Collegebesluit

Collegevergadering: 15 september 2020

Terugkoppeling verkennende gesprekken Manpadslaangebied

PLANVISIE MANPADSLAANGEBIED DELVA LANDSCAPE ARCHITECTURE URBANISM

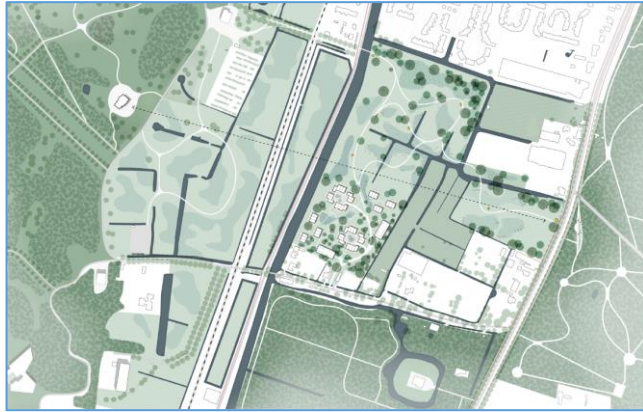
De visie Delva ziet nagenoeg enkel op het eigendom van de ontwikkelaars in het Manpadslaangebied. Het gaat uit van 47 woningen in de zuidwesthoek van het gebied met weinig eigen buitenruimte, geplaatst in een natuurlijk ingerichte en openbaar toegankelijke setting. Parkeren vindt voornamelijk plaats in hiervoor bedoelde schuren. De overige, niet rondom de woningen gelegen gronden van de ontwikkelaars, zullen ingericht als natuurgebied met lichte recreatie over worden gedragen aan een publieke organisatie, gedacht wordt aan Landschap Noord-Holland. De gronden direct rondom de woningen worden eigendom van de gezamenlijke eigenaren van de woningen.

De visie Delva past niet in de groene scheg van het groene casco en de daarop gebaseerde vlekkenkaart

De gemeenteraad heeft op 29 juni 2017 'model 2' met bijbehorende vlekkenkaart gekozen als groen casco voor verdere uitwerking van het Manpadslaangebied. Ruim 90% van de 47 woningen is gepland in de groene scheg (Vlek1). De woningen komen op de plek waar volgens de vlekkenkaart open weide gebied, overwegend groene functies (volkstuinen, paviljoen boomgaard) en enige bebouwing (camping, tiny houses, manege, volkstuinen, villa's) kunnen komen.

Onduidelijk is of de footprint zo klein mogelijk is en er niet meer woningen dan financieel noodzakelijk gepland zijn

Het aantal van 47 woningen is een fors aantal. Aangetoond dient te worden dat de footprint en het aantal woningen de omvang dienen te hebben als aangegeven in de voorliggende visie Delva. De stelling van de ontwikkelaars dat het aantal woningen voortkomt uit het ontwerp én voldaan door hen wordt aan de wens van het college om niet meer dan 10 kavels à 1.000 m², doet hieraan niets af. Er moet duidelijk en transparant aangegeven worden of 47 woningen van geschetste omvang financieel nodig zijn. Hierbij hoort ook hoe en van welke kwaliteit de openbare ruimte rondom de woningen en het natuurgebied worden ingericht en welke kosten hiermee voor de ontwikkelaars gemoeid zijn. De visie Delva voorziet in dure elementen als een brug over de Leidsevaart en de aankoop van het perceel van de provincie Noord-Holland.

Behoud van het historische karakter van de Manpadslaan

Het historische karakter van de Manpadslaan wordt door diverse partijen waardevol geacht. Het college onderschrijft dit uitgangspunt. Onderzocht moet worden hoeveel extra verkeer vanwege de bouw van woningen mogelijk is, zonder dat het karakter wordt aangetast. Ook moet nader onderzoek uitwijzen of een

Het aantal van 47 woningen met deze footprint is fors. Omdat gestreefd wordt naar zo weinig mogelijk woningen met een zo klein mogelijke footprint, dient aangetoond te worden welk aantal woningen van welke omvang werkelijk nodig is om het doel zo veel mogelijk groen, zo min mogelijk rood te verwezenlijken.

1. duidelijk moet worden gemaakt dat er niet meer wordt gebouwd dan noodzakelijk is,
2. duidelijk moet worden of ontsluiting mogelijk dan wel wenselijk is via de Manpadslaan of dat een andere ontsluiting noodzakelijk is.
